大飯3号機 加圧器系配管

157気圧の壁のき裂

9月16日

大飯原発3号の配管亀裂についての抗議・要請書（案）

加圧器スプレイライン

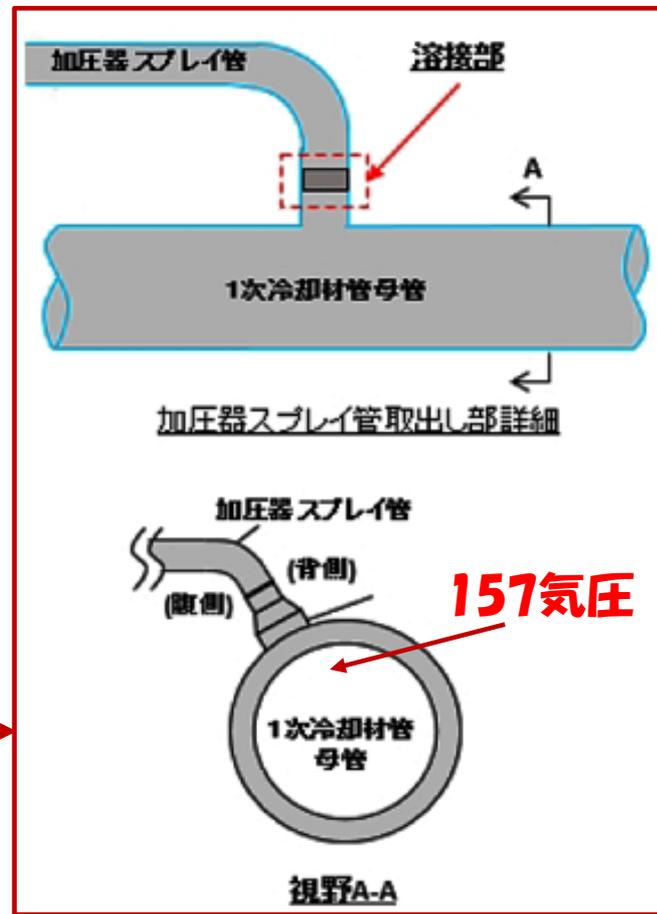
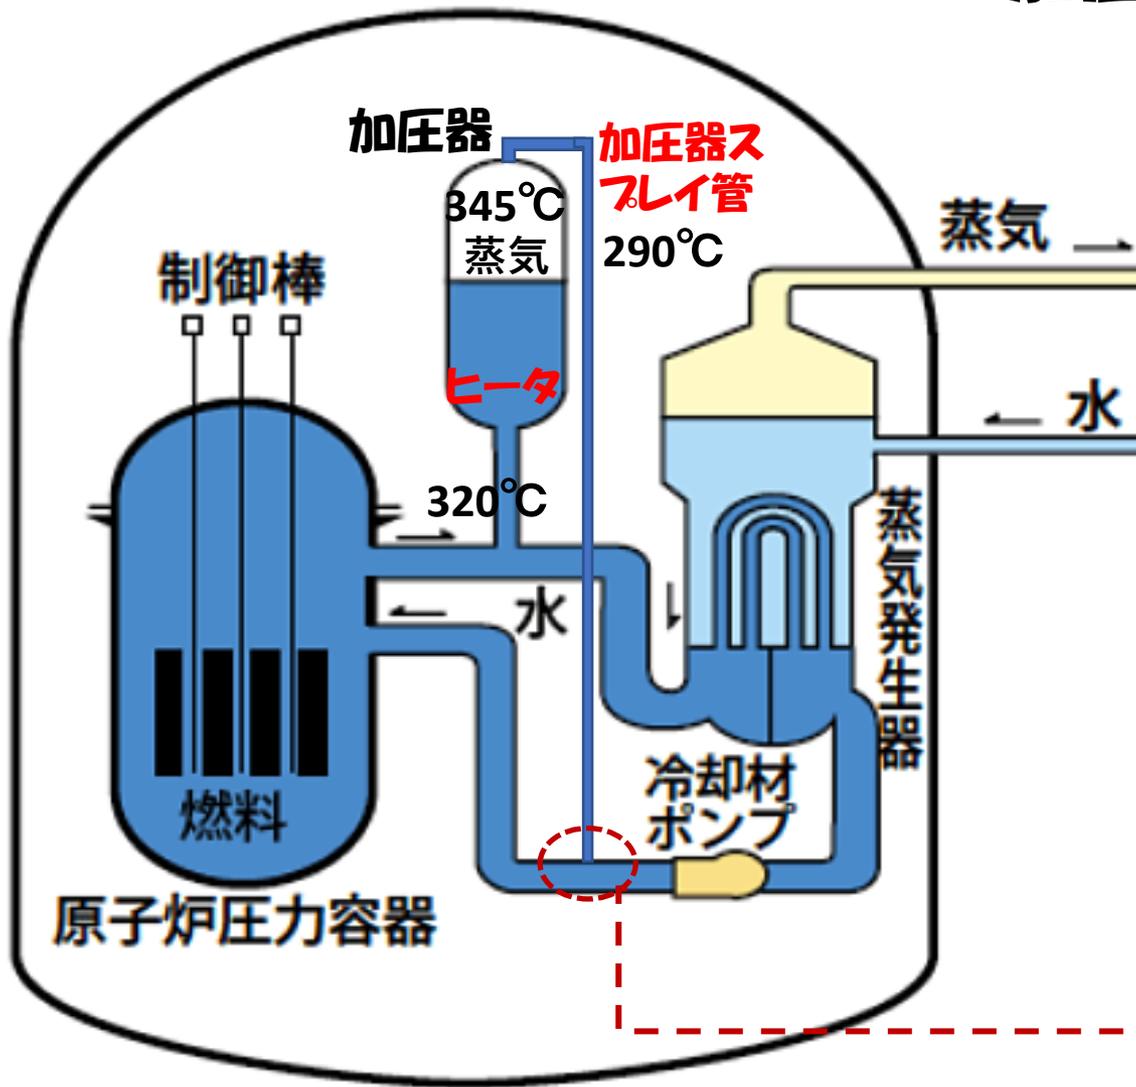
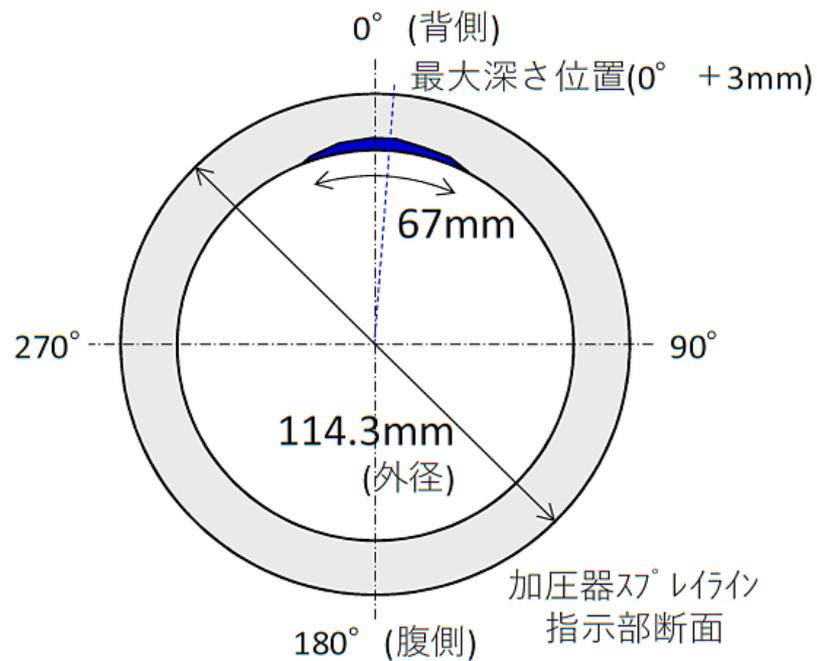
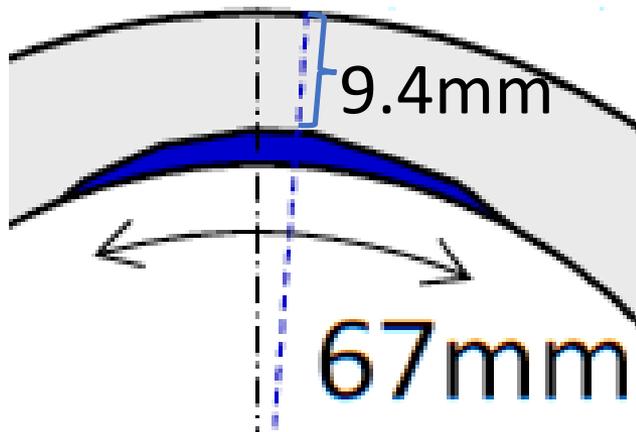
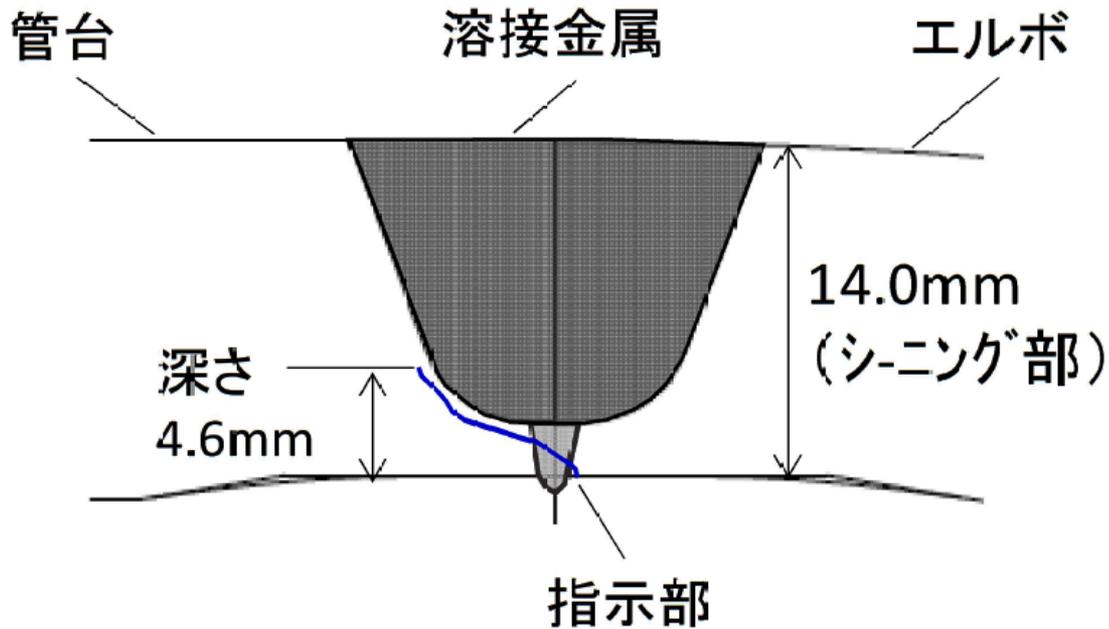
1サイクル(13カ月)運転すると傷の深さはどうなる？

応力腐食による傷深さの進展速度

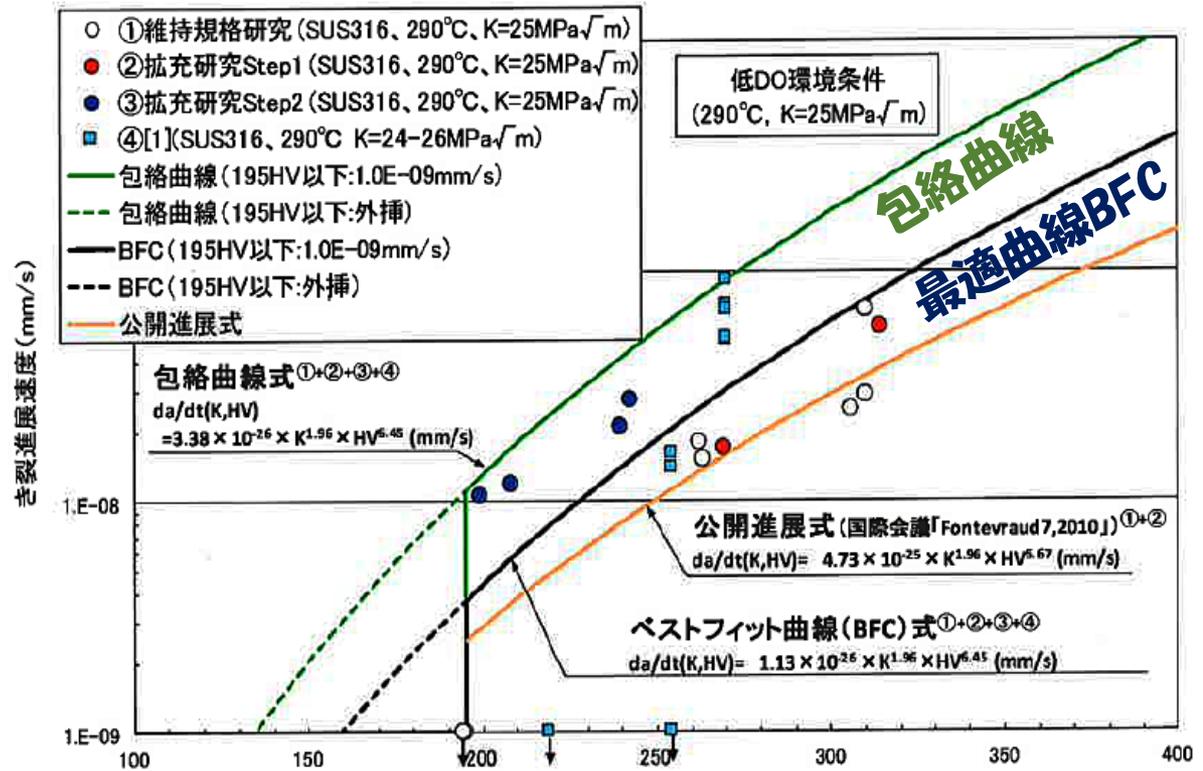
包絡曲線
傷深さ a の進展速度(K=25)

$$= 3.38 \times 10^{-26} \times K^{1.96} \times HV^{6.45}$$

進展速度はほぼ一定と考えられる

ピッカース硬さ (断面硬さ, HV1) **HV(硬さ)**

図 1.4.5 SCC によるき裂進展評価結果の比較

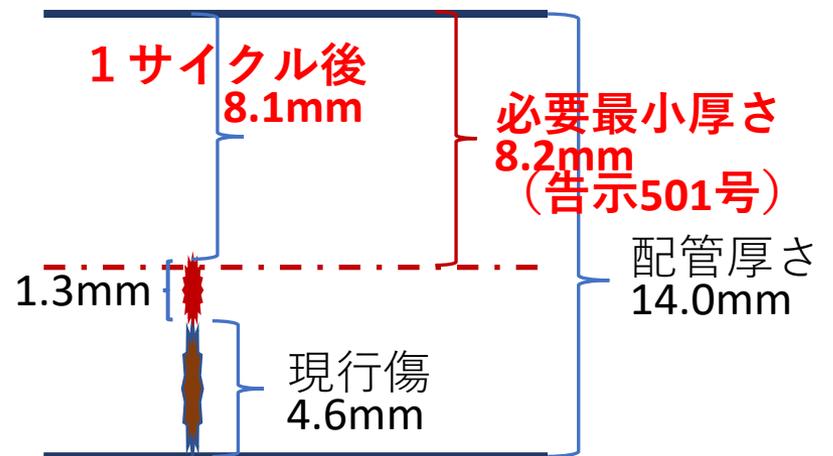
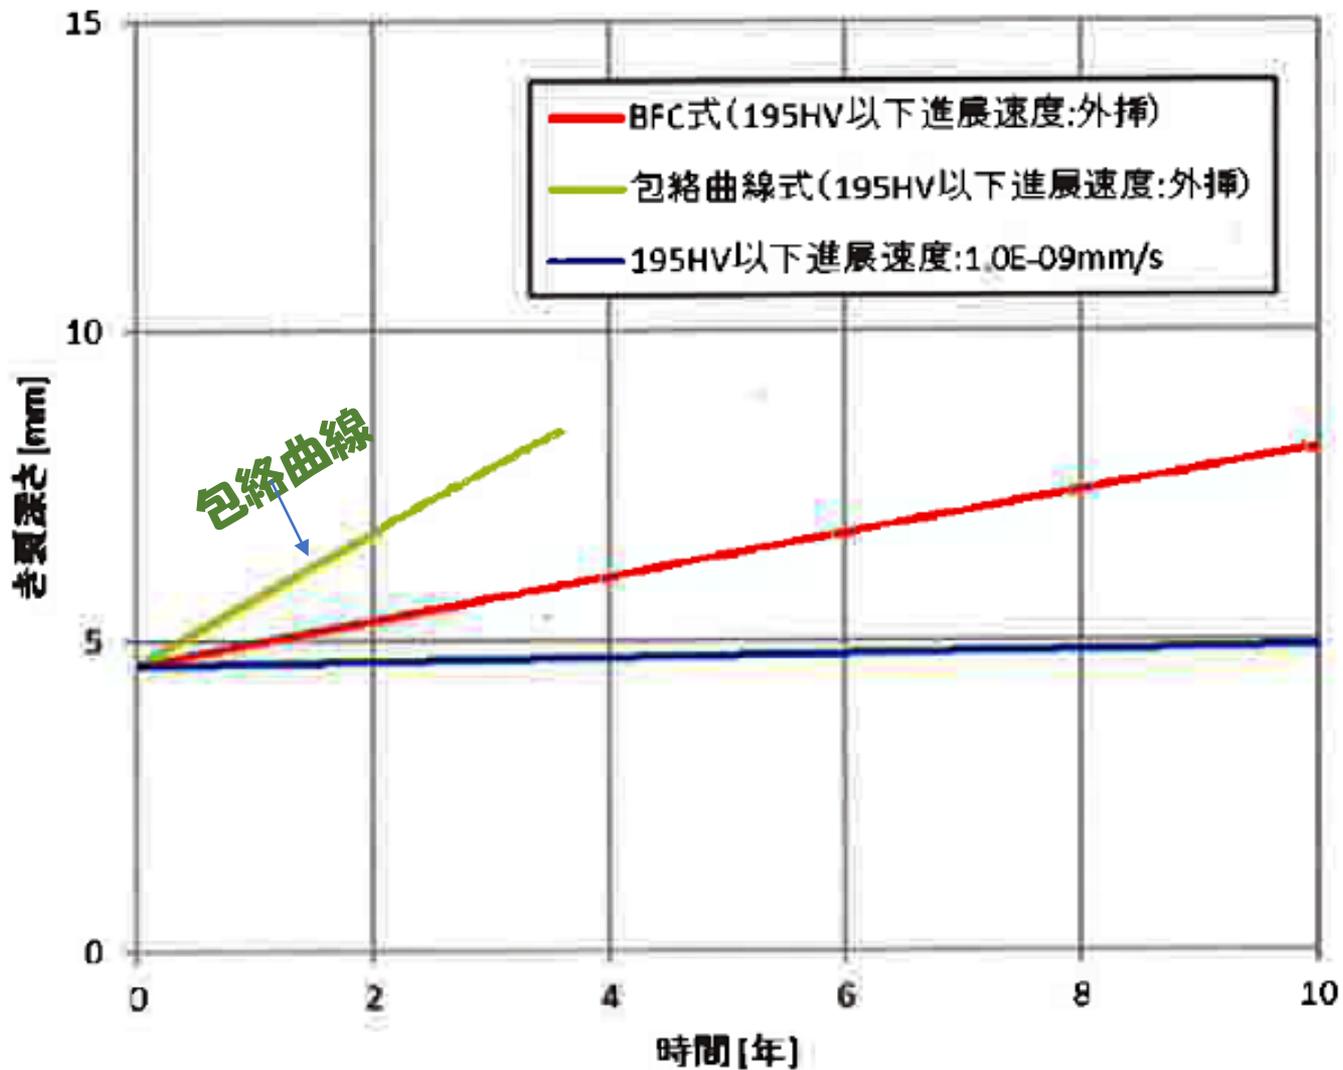
包絡線による傷の深さの進展

3.4年で $3.5+0.5=4.0\text{mm}$

◆比例計算で13カ月では
 $(4.0/3.4) \times (13/12) = 1.3$
 傷の深さ： $4.6+1.3=5.9$

残りの厚み： $14-5.9=8.1$
